**Forum mondial de l'harmonisation
des Règlements concernant les véhicules****187^e session**

Accord de 1958 :**Examen de projets d'amendements à des Règlements ONU existants,
soumis par le GRSP****Proposition de série 01 d'amendements au Règlement ONU
n° 136 (Véhicules électriques de la catégorie L)****Communication du Groupe de travail de la sécurité passive***

Le texte ci-après, adopté par le Groupe de travail de la sécurité passive à sa soixante-dixième session (ECE/TRANS/WP.29/GRSP/70, par. 24), est fondé sur le document ECE/TRANS/WP.29/GRSP/2021/22 tel que modifié par l'annexe VII du rapport. Il est soumis au Forum mondial de l'harmonisation des Règlements concernant les véhicules (WP.29) et au Comité d'administration de l'Accord de 1958 (AC.1) pour examen à leurs sessions de juin 2022.

« Figure 1

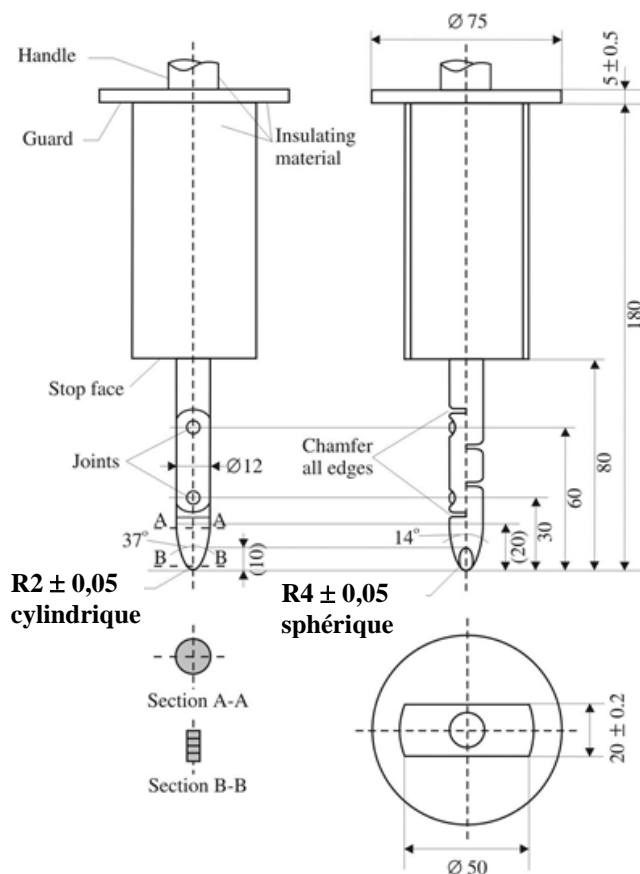
La figure 1 de l'annexe 3 est supprimée.

Annexe 3, ajouter la nouvelle figure 1, libellée comme suit :

Les deux articulations doivent permettre un mouvement dans le même plan et le même sens de 90° avec une tolérance de 0 à +10°. ».
